Znak sprawy: IRG.271.30.2024

dotyczy postępowania pn.: „Rewitalizacja obszarów miejskich w Rabce-Zdroju”.

„Dotyczy: ” „Rewitalizacja obszarów miejskich w Rabce-Zdroju -część I – Przebudowa budynku Kaplicy Cmentarnej przy ul. Kilińskiego w Rabce-Zdroju wraz z infrastrukturą techniczną”.

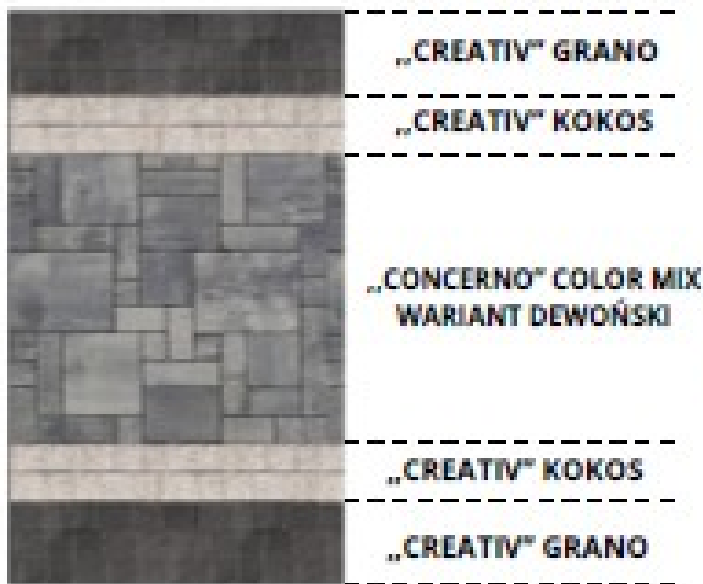
20. *Poz. 130 przedmiaru- ze względu na brak informacji w projekcie proszę o podanie rodzaju i koloru kostki 21. Poz. 149 przedmiaru- ze względu na brak informacji w projekcie proszę o podanie rodzaju i koloru kostki.*

21. Poz. 149 przedmiaru- ze względu na brak informacji w projekcie proszę o podanie rodzaju i koloru kostki.

Ad. 20) W załączeniu rysunek i rodzaj kostki brukowej.

Ad. 21) W załączeniu rysunek i rodzaj kostki brukowej.
